## Modulo per la presentazione delle osservazioni per i piani/programmi/progetti sottoposti a procedimenti di valutazione ambientale di competenza statale

Progetto di un impianto agrivoltaico, della potenza di 63,86 MW e delle relative opere di connessione alla RTN, da realizzarsi nei comuni di Mesagne e Brindisi (BR).

**Codice procedura 9463 del 02/02/2023**

**Proponente: ALCYONE SOL S.R.L.**

Figura 1: ortofoto dell'impianto eolico della Scrivente

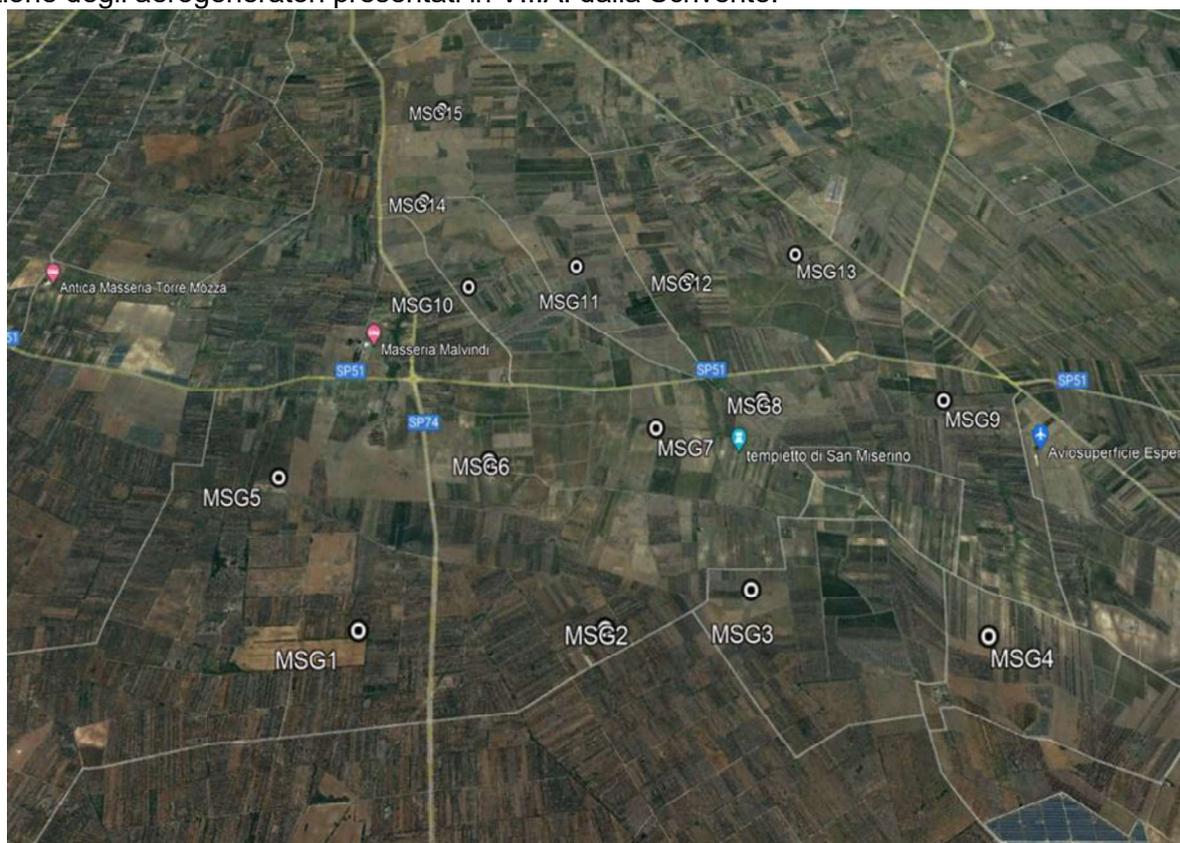
Di seguito, degli stralci in cui si evidenzia l'area individuata per il progetto dell'impianto agrivoltaico e la posizione degli aerogeneratori presentati in V.I.A. dalla Scrivente.

Figura 2: ortofoto sovrapposizione tra impianto eolico della Scrivente e impianto agrivoltaico della Proponente

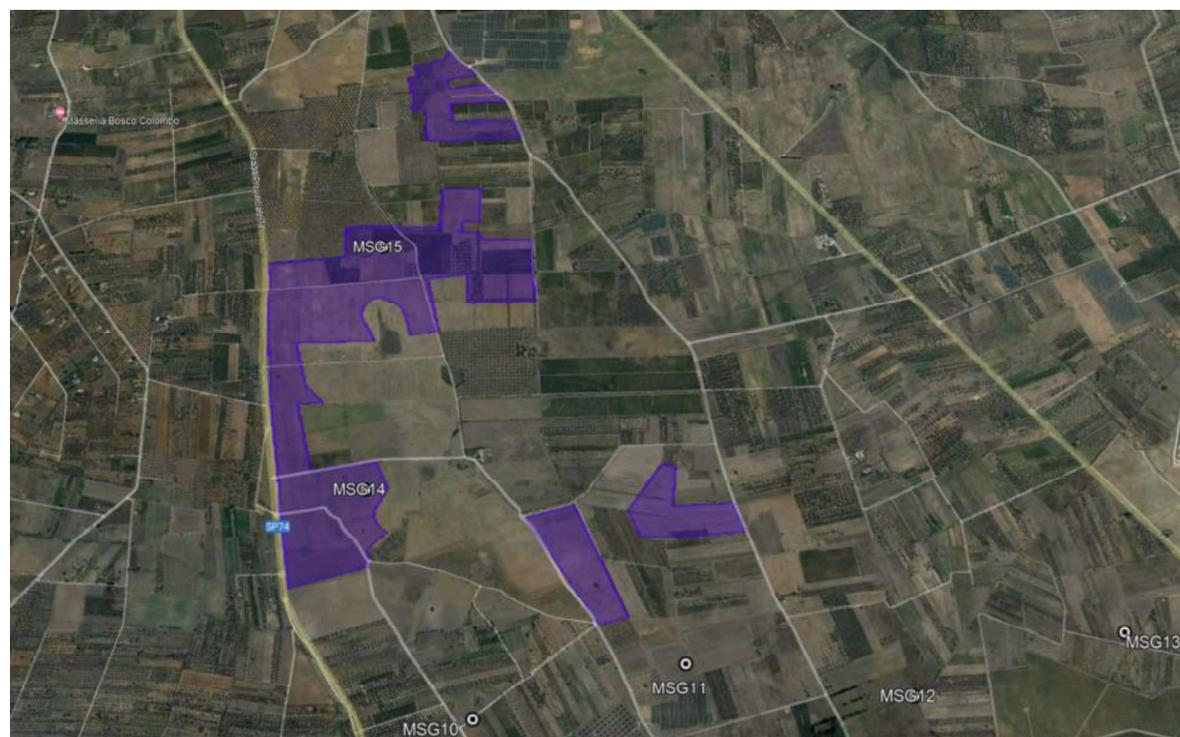
In considerazione di ciò si informa che si ha una sovrapposizione diretta dell'impianto agrivoltaico della Proponente con due aerogeneratori dell'impianto eolico della Scrivente; in particolare gli aerogeneratori MSG14 e MSG15.

Da quanto evidenziato negli stralci sopra riportati si evince un'interferenza diretta con gli aerogeneratori **MSG14** e **MSG15** e un'incompatibilità con l'aerogeneratore **MSG11** dovuta ad una distanza troppo ravvicinata con il campo agrivoltaico che porterebbe a fenomeni di ombreggiamento.

**La wpd Muro S.r.l. chiede, pertanto, la rimozione o la delocalizzazione a distanza adeguata dell'impianto agrivoltaico previsto nel progetto della società Proponente, tenendo in considerazione la priorità cronologica della presentazione e procedibilità delle istanze.**

Figura 5: interferenza indiretta con MSG11

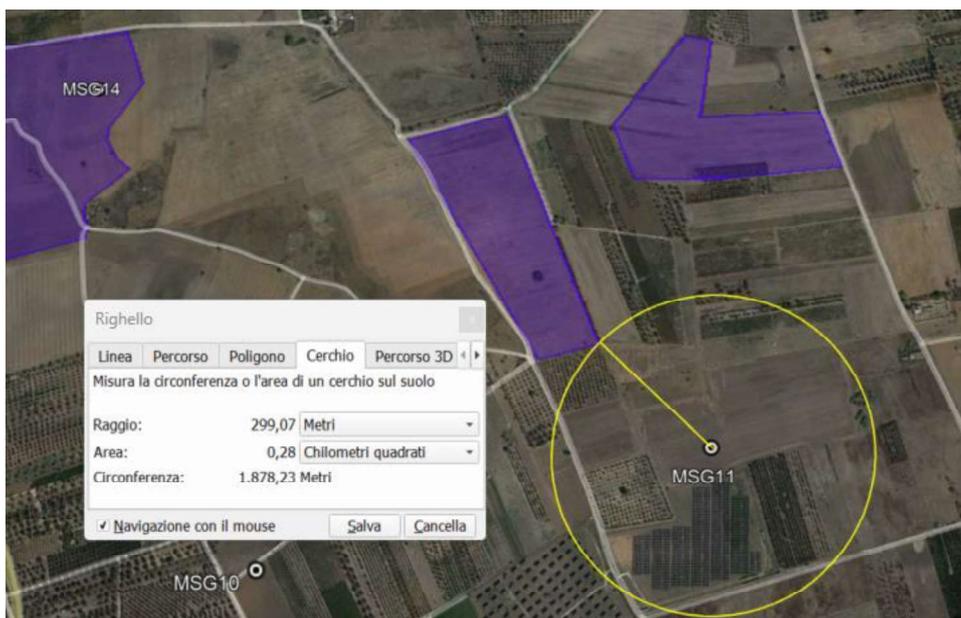
Si riportano le immagini che evidenziano la distanza tra le posizioni degli aerogeneratori non direttamente interferenti con l'impianto della Proponente, ma comunque incompatibili.
